*Ministero dell' Ambiente e della Sicurezza Energetica*

**Parere n. 562 del 30 aprile 2024**

<b>Progetto:</b>	<p><b><i>Variante ex Art. 169 Dlgs n. 163/2006</i></b></p> <p><b><i>Collegamento Autostradale tra Dalmine, Como, Varese, Valico del Gaggiolo ed opere ad esso connesse (Autostrada Pedemontana Lombarda). Progetto Esecutivo Tratte B2 – C</i></b></p> <p><b>ID_VIP 10970</b></p>
<b>Proponente:</b>	<p><b><i>Concessioni Autostradali Lombarde S.p.A.</i></b></p>

**Figura 6 – Variante B2-2 (in verde PD – in rosso PE)**

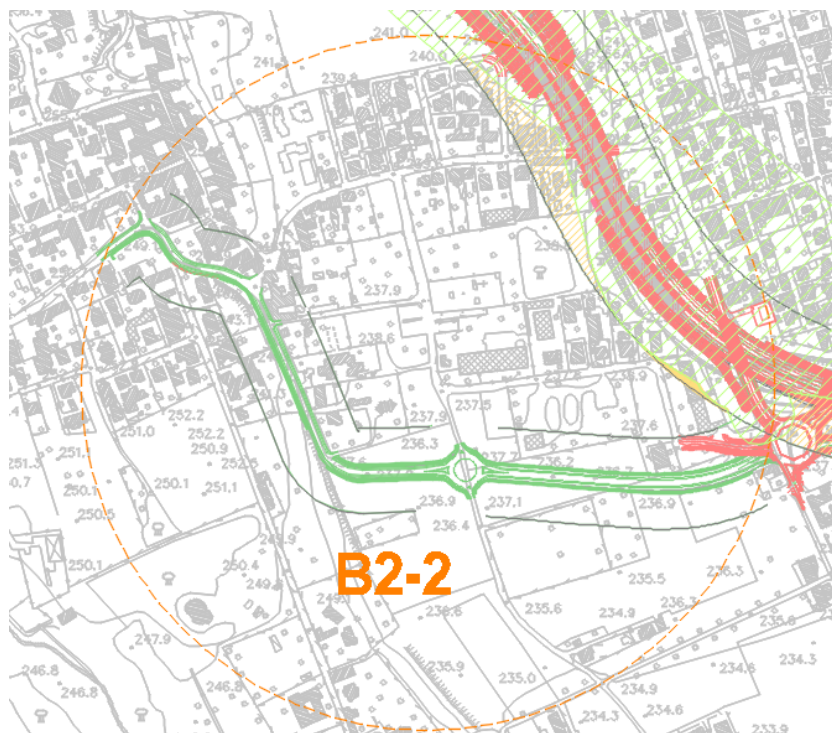
La variante prevede lo stralcio della Tangenziale di Birago, avvenuto a seguito della richiesta del Comune di Lentate nel corso di una riunione avvenuta in Regione Lombardia il 19 settembre 2012, della quale il Proponente allega verbale.

La modifica della Tangenziale di Birago è stata studiata al fine di salvaguardare sia le aree del Parco delle Groane sia le abitazioni esistenti; in virtù di ciò il tracciato prevede il collegamento tra via Fara (esistente) e la nuova rotatoria prevista sulla SP44. Dalla sovrapposizione del progetto definitivo ed esecutivo, si evince che la modifica apportata risulta essere dal punto di vista planimetrico meno impattante in quanto riguarda una porzione di territorio più contenuta, essendo stato eliminato il ramo verde ad ovest della rotatoria.

**Figura 7 – Variante B2-3 (in verde PD – in rosso PE)**

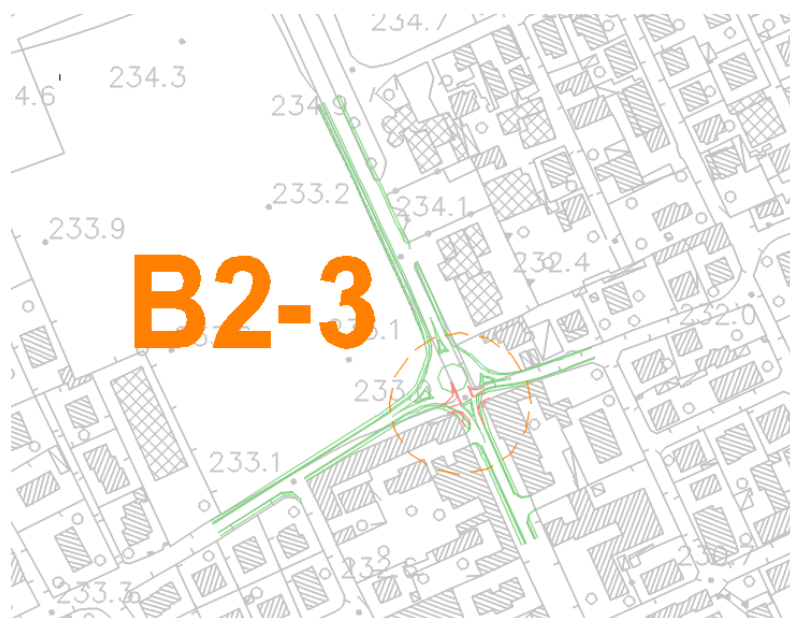
La modifica prevede l'eliminazione della rotatoria sulla S.P. 44 bis in corrispondenza delle vie Pellico e De Sanctis, in quanto un analogo svincolo è già stato previsto in ambito di pianificazione dal Comune stesso, poco a nord in corrispondenza di via Bellini, via Pellico e De Sanctis. La rotatoria è stata sostituita con un incrocio, sfruttando la viabilità esistente.

Dal punto di vista del consumo del suolo, la modifica, costituendo un intervento viabilistico di estensione più contenuta, determina un minor consumo di suolo.

Le modifiche apportate rispetto alla configurazione del Progetto Definitivo sono di modesta entità e comunque tali da non produrre variazioni sull'impatto paesaggistico, di ecosistemi, a livello idrico (acque superficiali e sotterranee), del suolo e del sottosuolo.

**Figura 8 – Variante B2-5 (in verde PD – in rosso PE)**

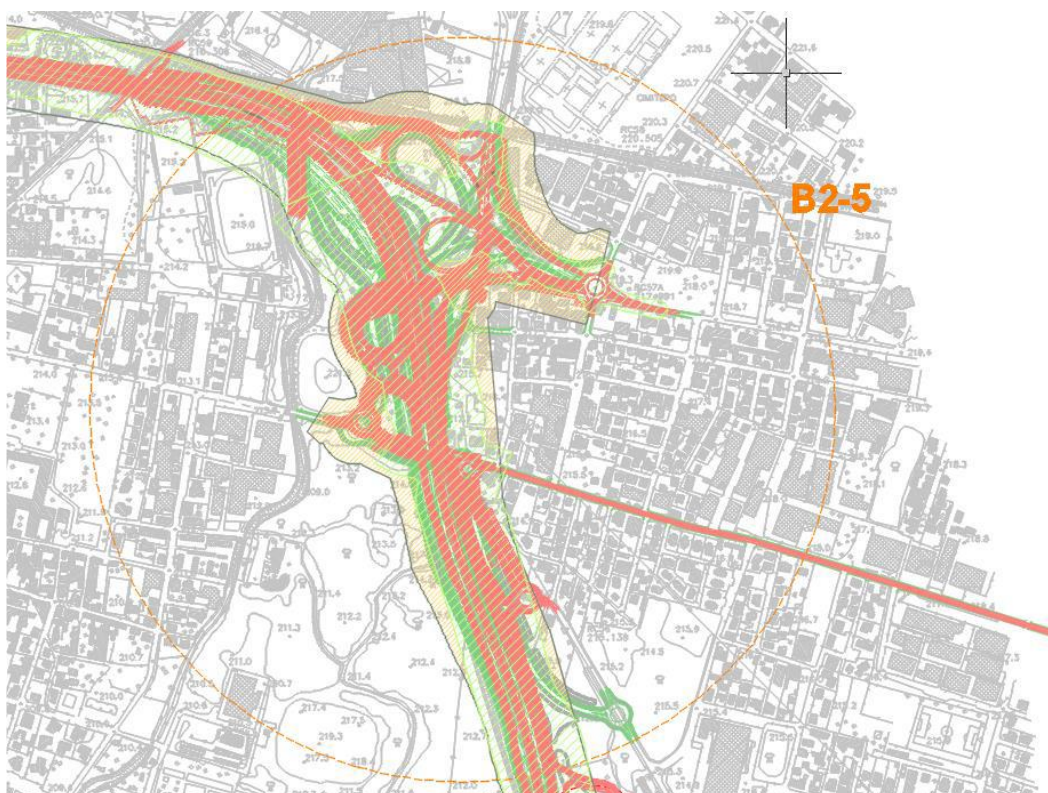
Il proponente riporta che il tratto autostradale adiacente al Parco delle Querce e di conseguenza lo svincolo di Meda, sono stati modificati sulla base dei Dossier approvati in sede di CDV del 27 aprile 2012 e del 20 maggio 2015.

Il Proponente afferma che considerando la sovrapposizione del progetto definitivo ed esecutivo, si evince che la modifica apportata risulta essere dal punto di vista planimetrico meno impattante in quanto riguarda una porzione di territorio più contenuta.

**Figura 9 – Variante B2-18 (in verde PD – in rosso PE)**

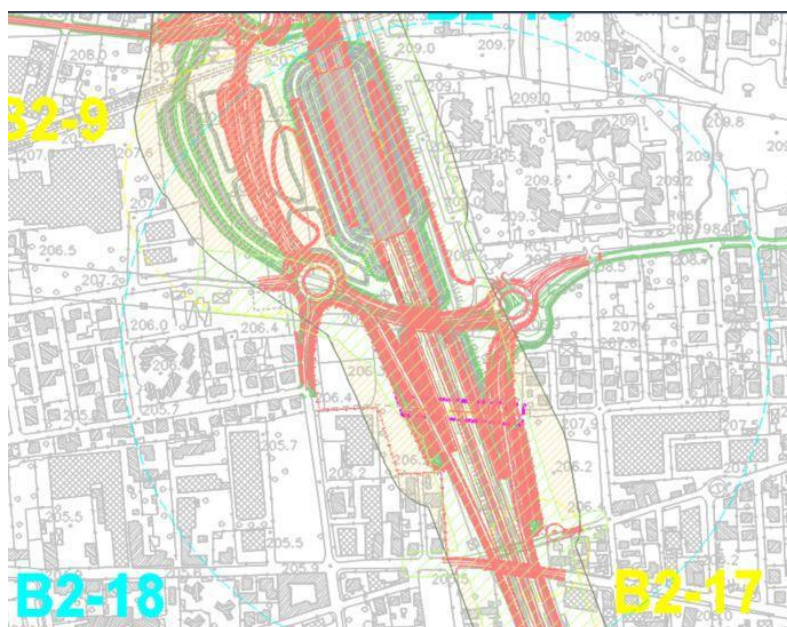
Il progetto esecutivo prevede una nuova configurazione della sistemazione a verde delle gallerie artificiali atta ad un migliore inserimento paesaggistico. La proposta relativa alle Gallerie Artificiali Seveso e Baruccanetta (tratta B2) è stata presentata in sede di gara.

Nella “Relazione Ambientale Comparativa Opere in Variante” il Proponente riporta che la progettazione della sistemazione a verde delle gallerie artificiali Seveso e Baruccanetta, è stata sviluppata con un inserimento paesaggistico coerente con quanto proposto in fase di gara (parchi

**Figura 10 – Variante C-1 (in verde PD – in rosso PE)**

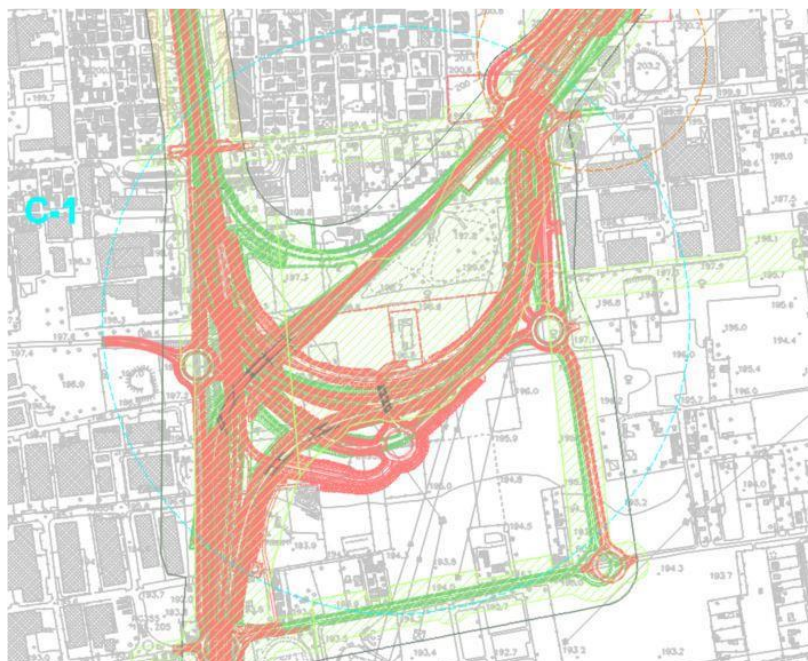
Dall'analisi vincolistica e ambientale riportata dal Proponente e dagli stralci cartografici riportati nella “Relazione Ambientale Comparativa Opere in Variante” non sono emerse variazioni significative rispetto alla soluzione sviluppata nel progetto definitivo.

Dal punto di vista del consumo del suolo, la modifica determina un minor consumo di suolo. Come di evince dalla carta di uso del suolo, la viabilità in progetto ricade su aree caratterizzata dalla presenza di insediamenti industriali, artigianali e agricoli e con la presenza di seminativi semplici, come peraltro già previsto nel progetto definitivo.

**Figura 11 – Variante C-2 (in verde PD – in rosso PE)**

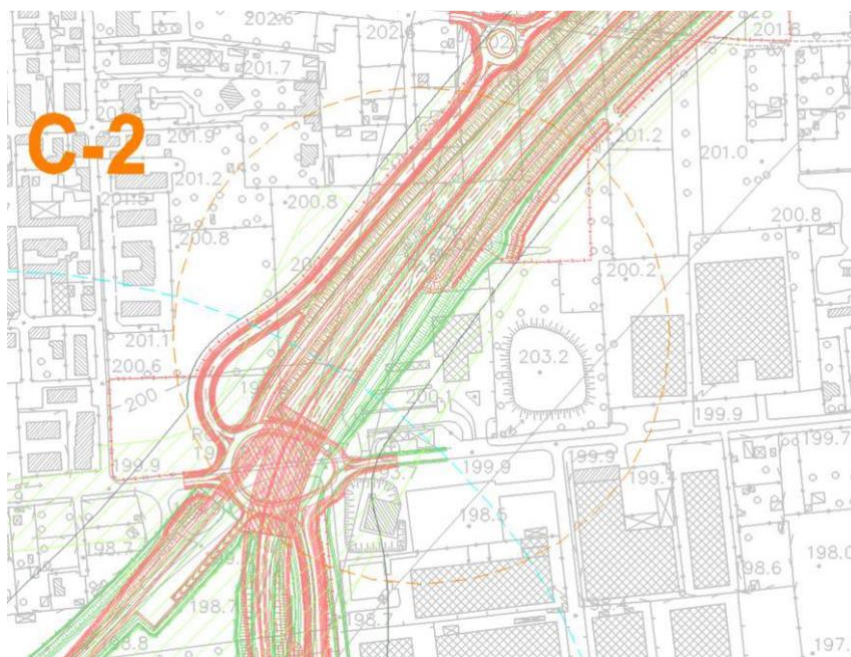
*“Tratta C – Prevedere la realizzazione di un muro di sostegno verticale in sostituzione della scarpata della rampa di ingresso in autostrada in direzione “Dalmine”, per consentire il mantenimento dell'attività dell'autolavaggio di via Manzoni in Comune di Cesano Maderno.”*

La prescrizione è stata recepita con la realizzazione del muro garantendo l'accesso all'attività privata. Il diaframma di progetto salvaguarda l'autolavaggio, quindi, sia in termini di accessibilità che di consumo di suolo. A differenza della soluzione del Progetto Definitivo, le aree esterne di pertinenza all'autolavaggio subiranno minime modifiche rendendo di fatto il Progetto Esecutivo poco impattante sulle attività del privato.

**Figura 12 – Variante C-6 (in verde PD – in rosso PE)**

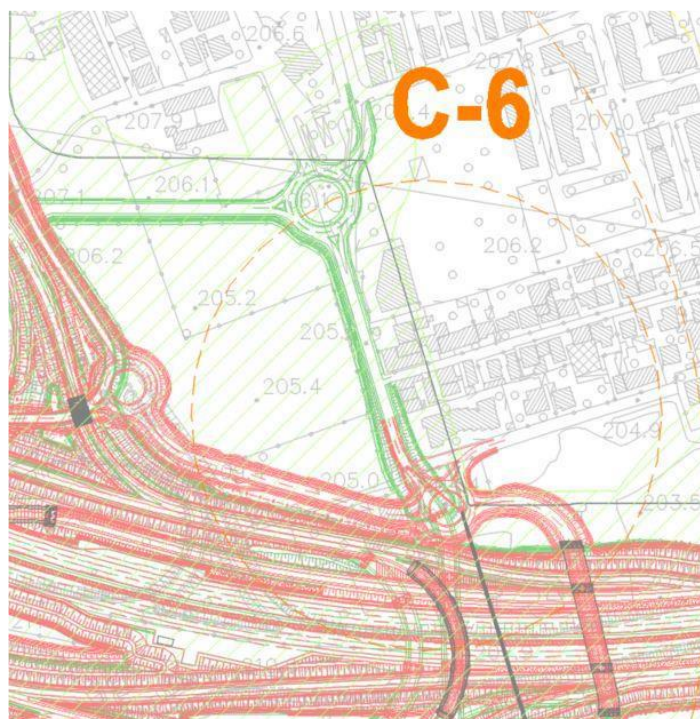
*“Tratta C - Definire una specifica soluzione per garantire il collegamento di via Olona, in comune di Lissone, con la rete della viabilità locale e garantire l'accessibilità della proprietà residenziali poste in fregio a via Lombardia.”*

Viene definita una specifica soluzione (collegamenti con rotatorie + ponte su autostrada) per garantire il collegamento di via Olona, in comune di Lissone, con la rete della viabilità locale e garantire accessi privati su via Lombardia

**Figura 14 – Variante C-8 (in verde PD – in rosso PE)**

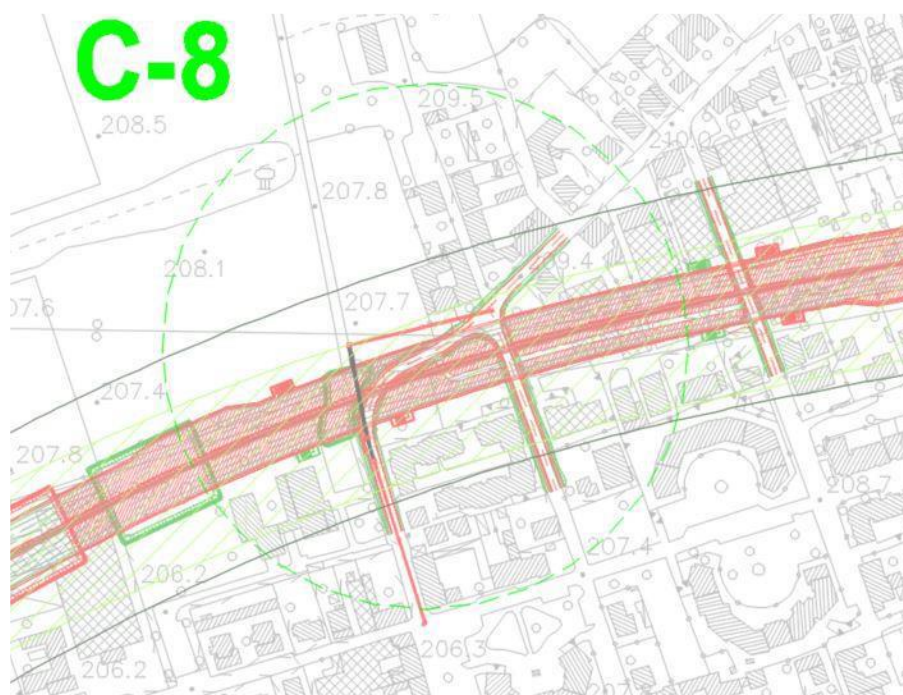
*“Tratta C - Prevedere il ripristino del collegamento di via Edison, in comune di Macherio, con viale Regina Margherita, nonché liberare da qualsiasi interferenza le aree necessarie alla costruzione della viabilità di accesso alla nuova piscina comunale a Bareggia.”*

Il PE ottempera alla prescrizione con la previsione del ripristino tra via Edison e Viale Regina Margherita al fine di mantenere l'accessibilità veicolare esistente consentendo al contempo gli sviluppi congruenti. La variante non comporta impatti sulle componenti ambientali analizzate.

Figura 16 – Variante C-11 (in verde PD – in rosso PE)

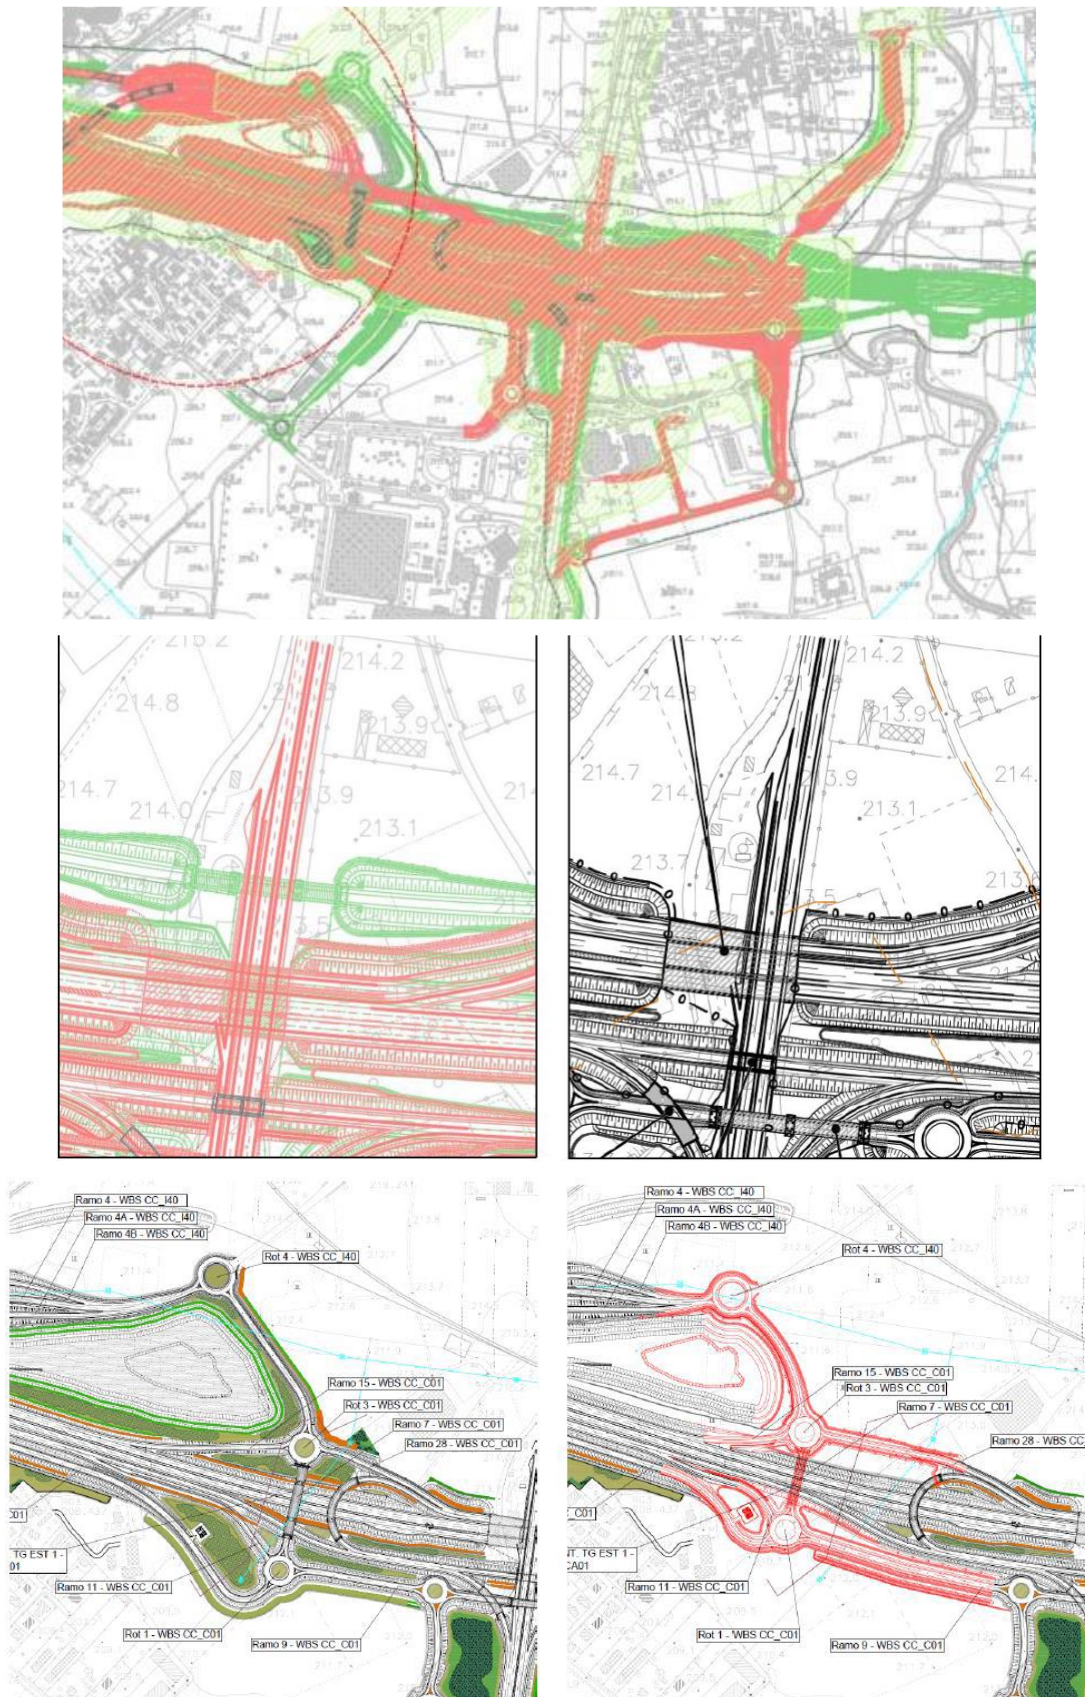
*“Prescrizione n.264 - Interconnessione A51: modificare lo schema di ingresso ed uscita dall'area di servizio lungo la A51 in direzione nord, portando il ramo di uscita dalla A51 verso Pedemontana in affiancamento alla A51 e non lungo il perimetro dell'area di servizio.”*

*“Prescrizione n.265 - Interconnessione A51: salvaguardare l'area di servizio esistente lungo la A51 in direzione sud, recuperando ed estendendo la rimanente parte interferita nei terreni limitrofi verso nord-ovest, fino al raggiungimento di superfici compatibili con gli standard autostradali.”*

Al fine di ottenere una minore occupazione di suolo, è stata sviluppata una ha modifica rispetto al Progetto Definitivo nel tratto iniziale dell'Interconnessione con la Tangenziale Est e il conseguente adattamento delle opere di mitigazione a verde

Il PE modifica lo schema di ingresso e di uscita dall'aera di servizio prevista nel PD. Il ramo di uscita è stato spostato verso nord.

Sono inoltre recuperati i terreni limitrofi sul lato nord-est in prossimità dell'area di servizio. Al fine di ottenere una minore occupazione di suolo, è stata sviluppata inoltre una modifica nel tratto iniziale dell'Interconnessione con la Tangenziale Est e il conseguente adattamento delle opere di mitigazione a verde. La modifica recepisce il dossier n. 4 (approvato da CAL il 13.05.2019) inviato con ordine inizio attività, all'avvio della progettazione esecutiva (Dicembre 2022).

Figura 18 – Variante C-14 (in verde PD – in rosso PE)

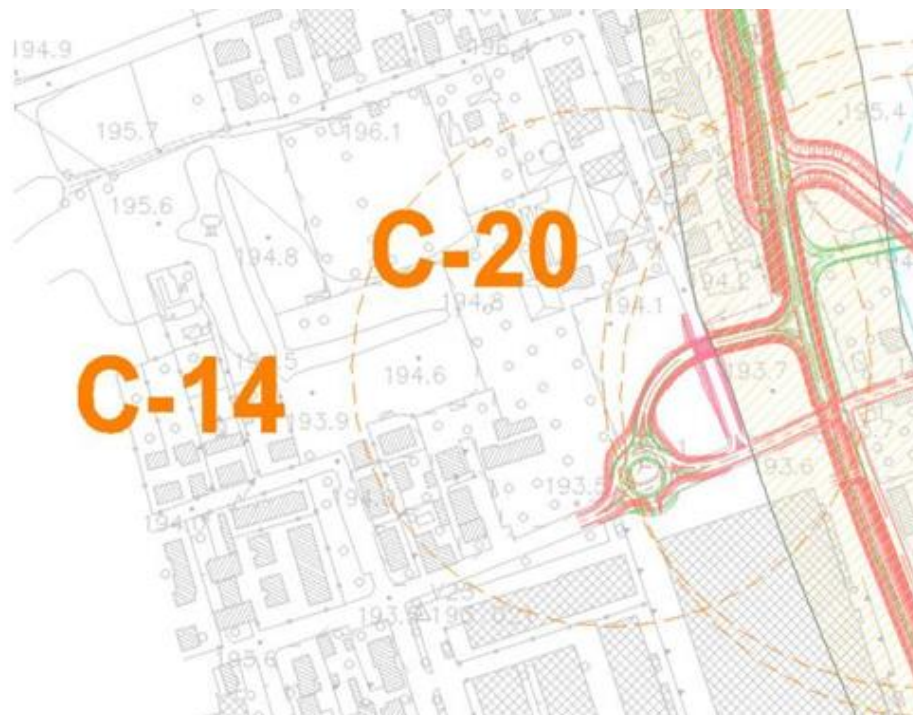
Dal punto di vista del consumo del suolo, la modifica, costituendo un intervento viabilistico di estensione più contenuta, determina un minor consumo di suolo. Sulla base della carta di uso del suolo, la rotatoria in progetto ricade in parte su aree destinate a verde incolto ed in parte su aree urbanizzate, come peraltro già previsto nel progetto definitivo.

Per quanto riguarda il sistema dei vincoli paesaggistici e delle aree naturali protette, in base alle ricognizioni effettuate, non si rilevano variazioni significative rispetto a quanto considerato nel Progetto Definitivo.

**Figura 19 – Variante C-20 – C-21 (in verde PD – in rosso PE)**

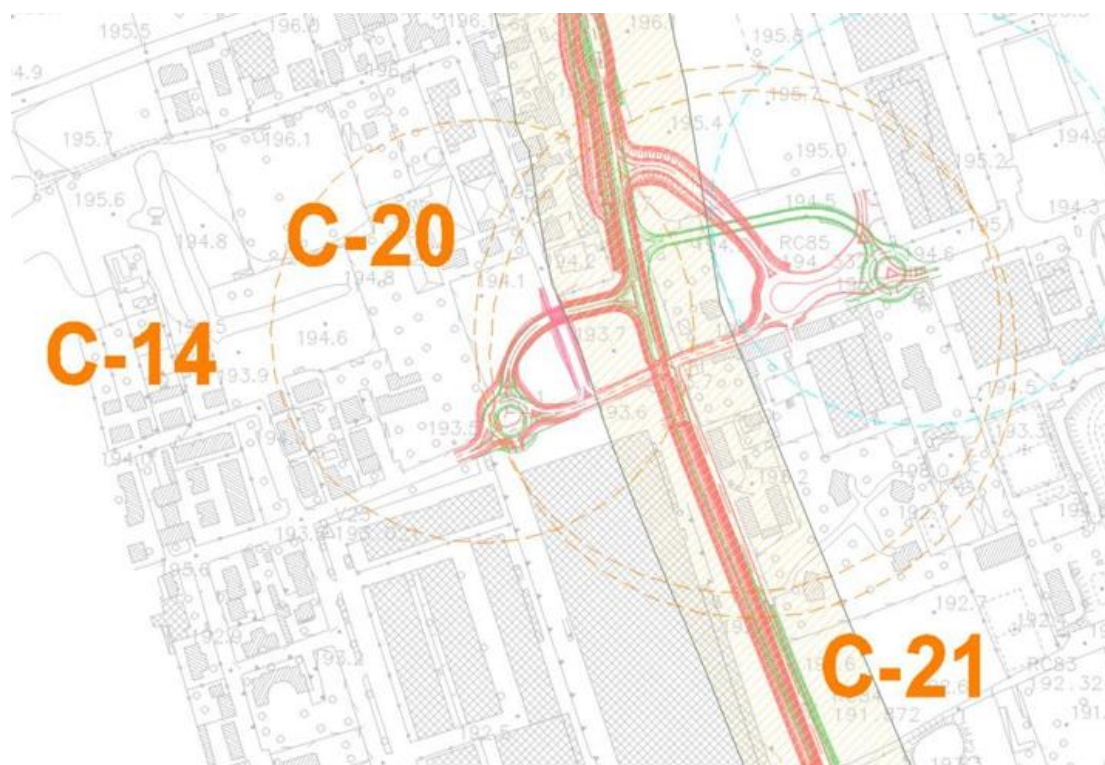
Sono state rivalutate le analisi paesaggistiche di progetto anche alla luce dell'aggiornamento del progetto di inserimento delle opere a verde. Il Progetto Esecutivo contiene l'aggiornamento e l'approfondimento delle analisi paesaggistiche che hanno comportato la modifica/integrazione delle mitigazioni ambientali in corrispondenza di aree da tutelare. In particolare, in relazione alla TRMI10, si segnala che è stata approvata in sede di Collegio di Vigilanza del 16/06/2011 una modifica che prevede l'inserimento di una galleria in corrispondenza del Santuario della Madonna della Misericordia.

La zona oggetto di variante non identifica cambiamenti a livello di inquadramento programmatico rispetto al progetto definitivo. La variante rientra, come da progetto definitivo, all'interno dell'ambito di trasformazione. Per quanto riguarda il sistema dei vincoli paesaggistici e delle aree naturali protette, non sono state rilevate variazioni significative rispetto a quanto considerato nel Progetto Definitivo. Inoltre, il Proponente non riporta impatti sulle componenti ambientali analizzate.
